Keuringsverslag van een elektrische laagspanning- en zeer lage spanningsinstallatie

NIET CONFORM

Datum keuring: 14/10/2025

Straatnaam Hazelenotenlaan
Huisnummer 3
Busnummer
Postcode 1820
Gemeente STEENOKKERZEEL
Land België

Afbeelding schakel- en verdeelbord:

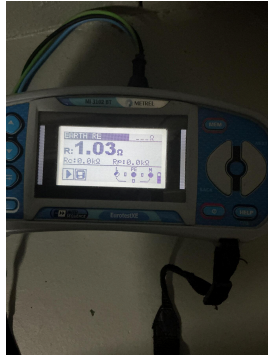
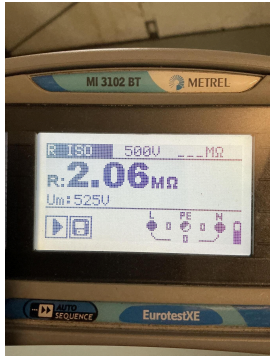
- I5.10 De genaakbare, naakte onder spanning staande delen zijn onvoldoende afgeschermd. (Boek 1 Afdeling 5.1.4. en 4.2.2.3.) Zie foto's verdeelbordjes

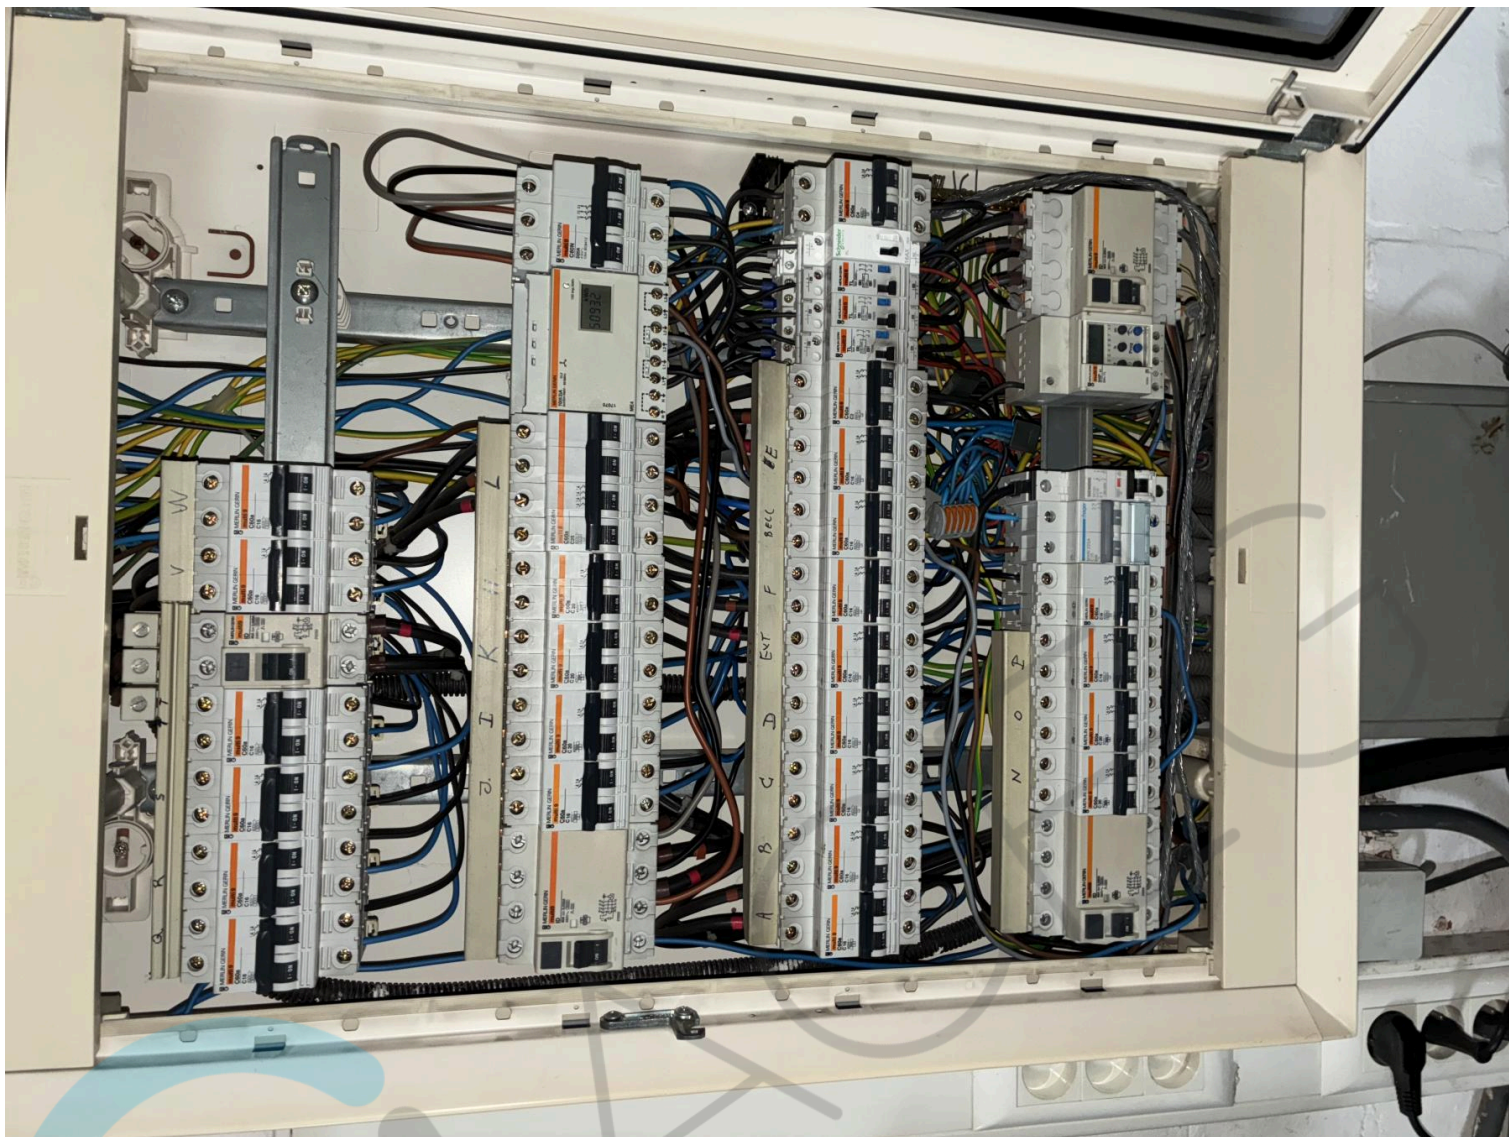
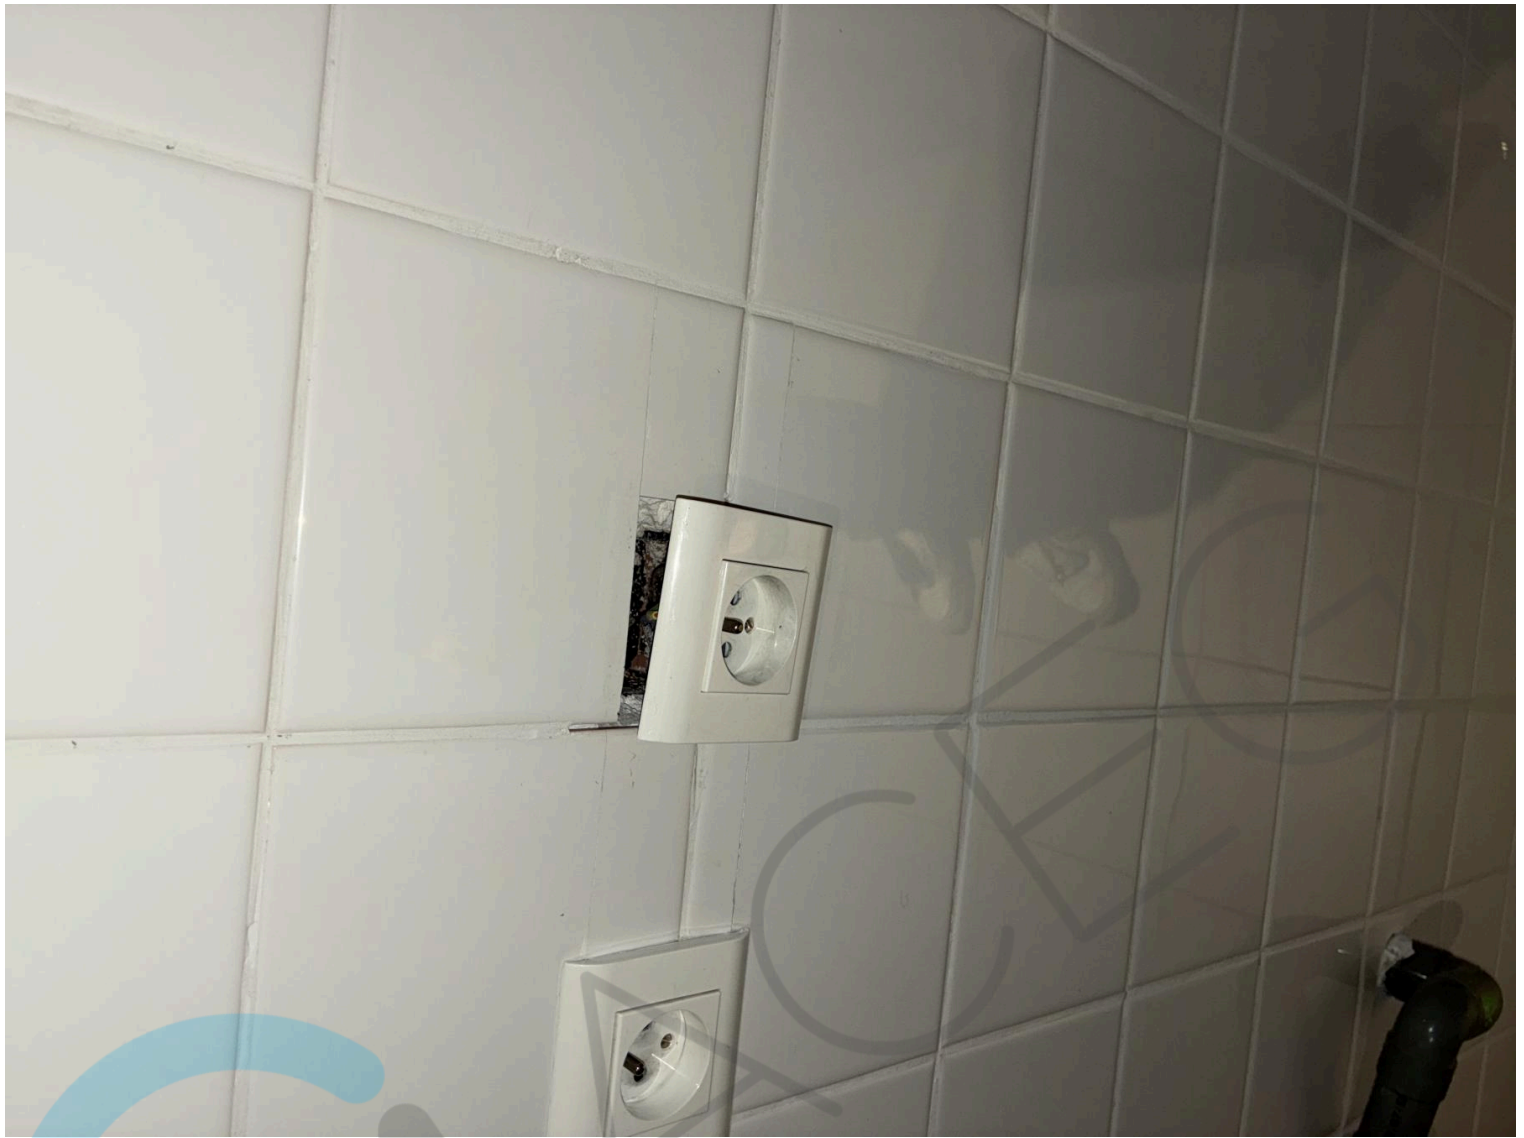
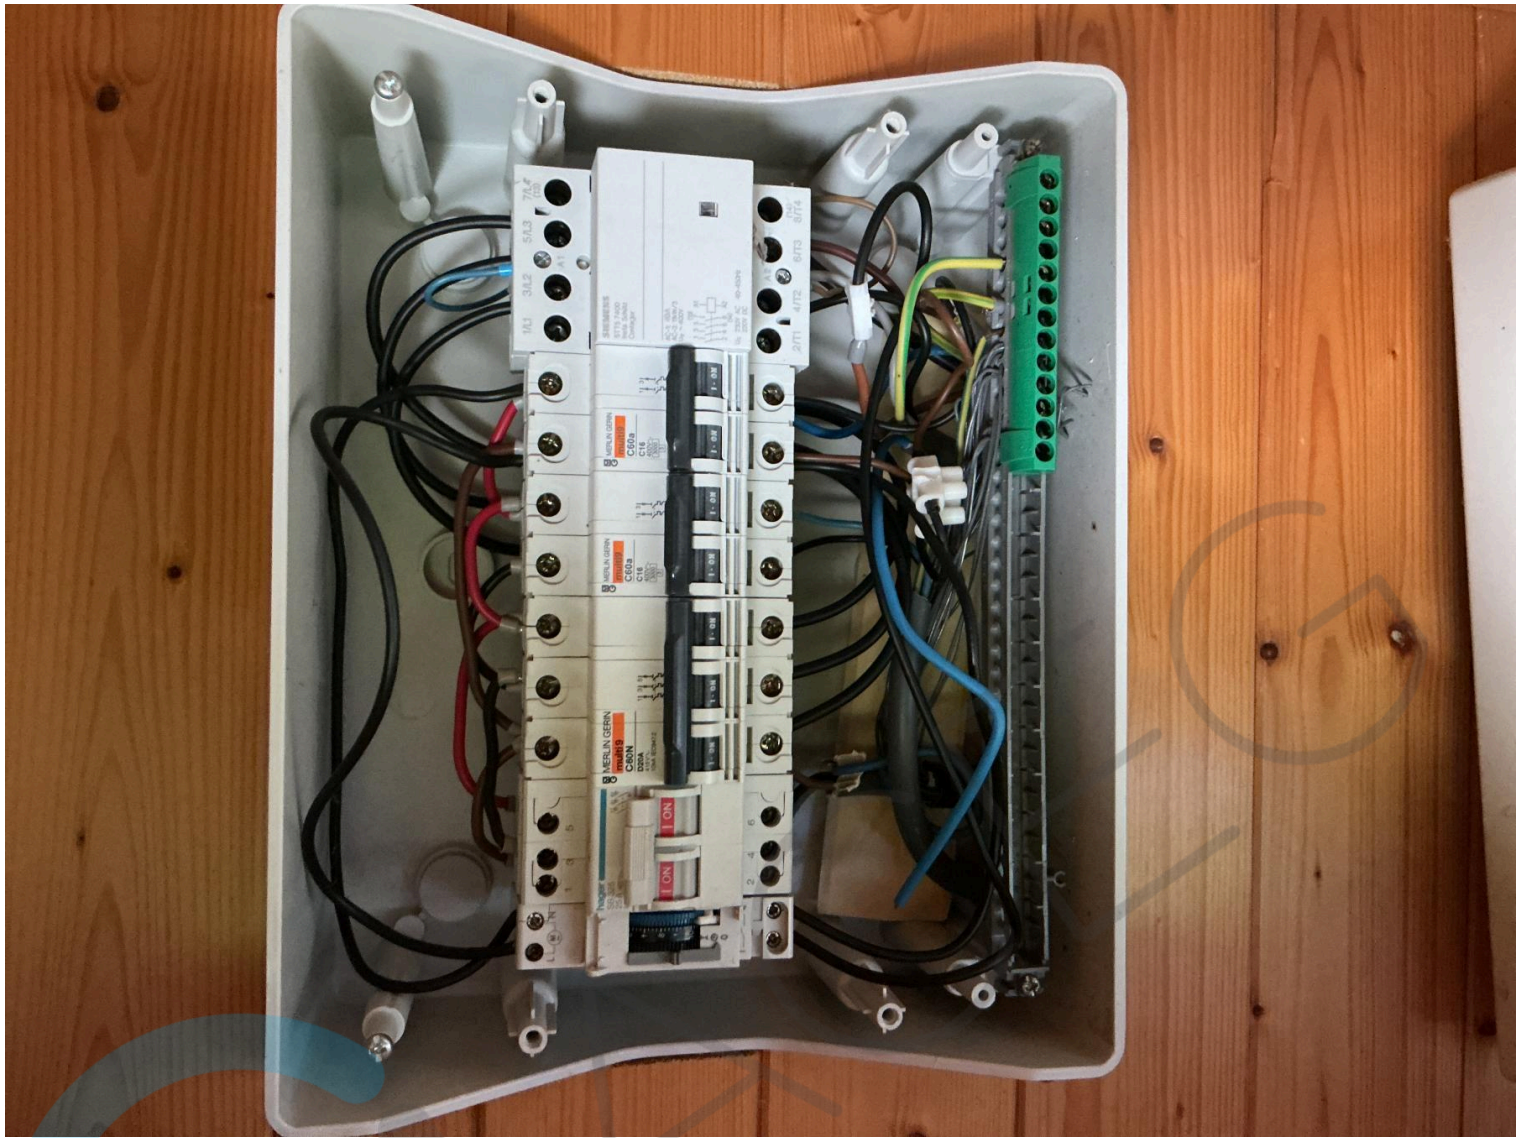
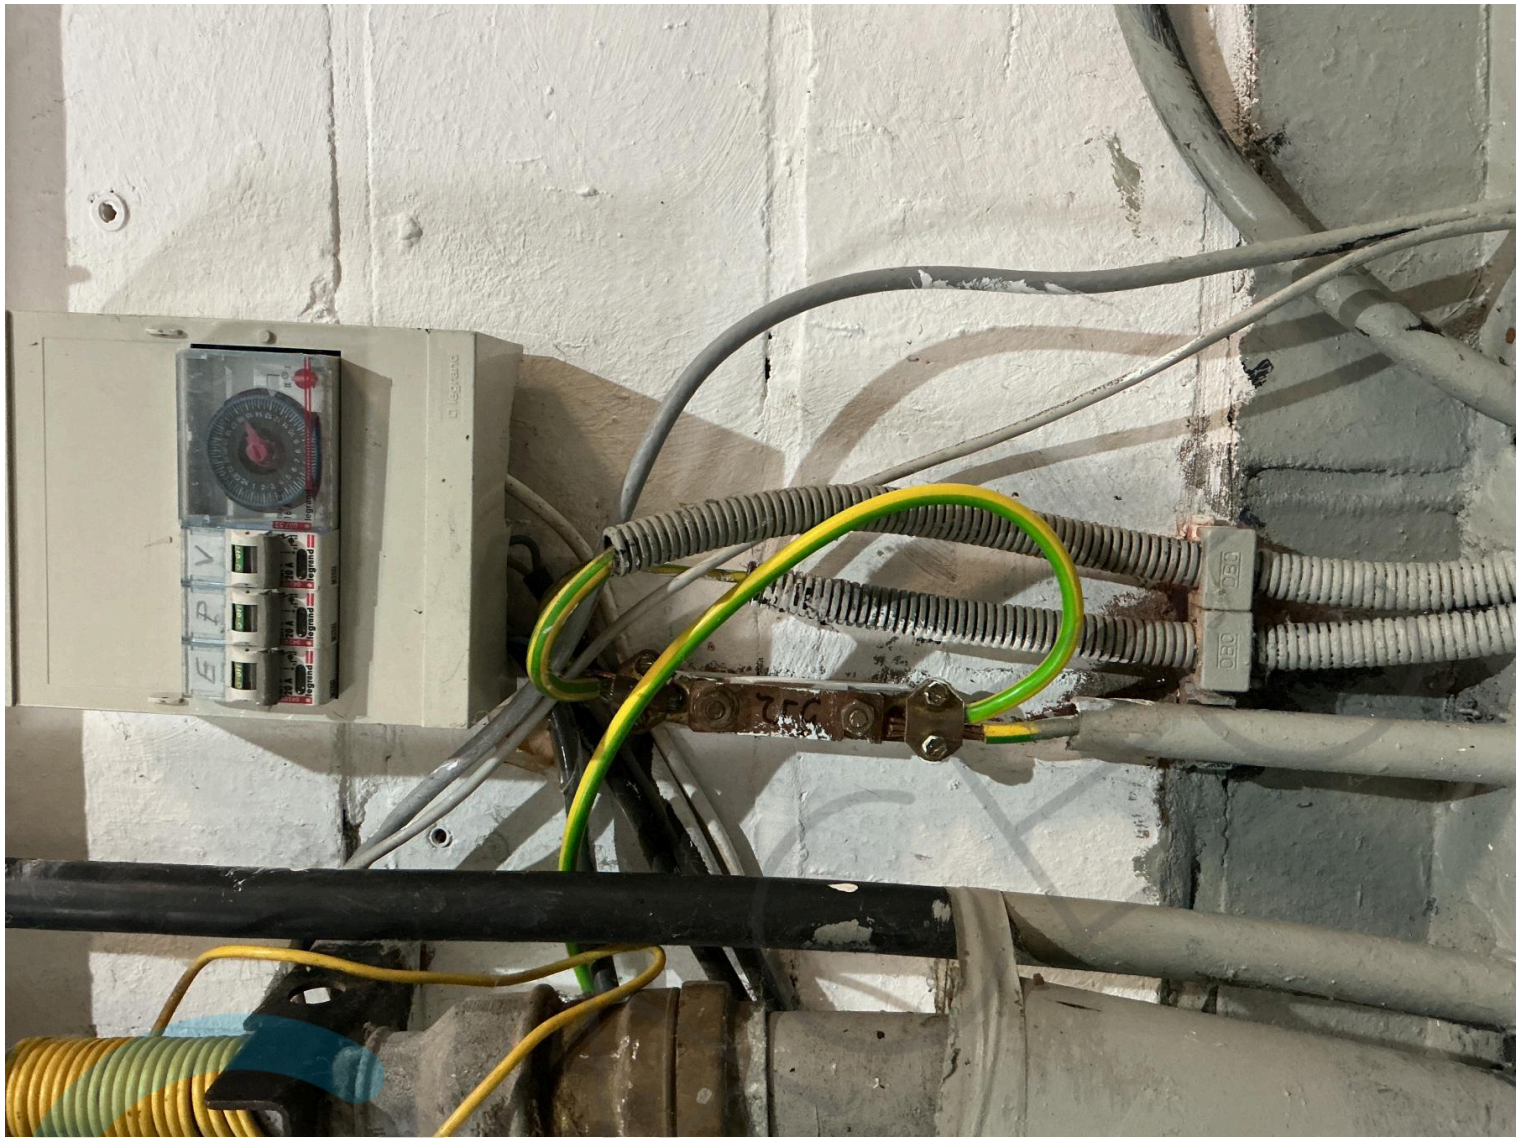
- I9.02 Loshangende schakelaars, contactdozen en/of aftakdozen dienen degelijk bevestigd te worden. (Boek 1 Afdeling 1.4.1. & 1.4.2) Zie foto's
 - N22 De elektrische installatie is grondig na te zien en conform te maken volgens de voorschriften van het AREI boek 1.
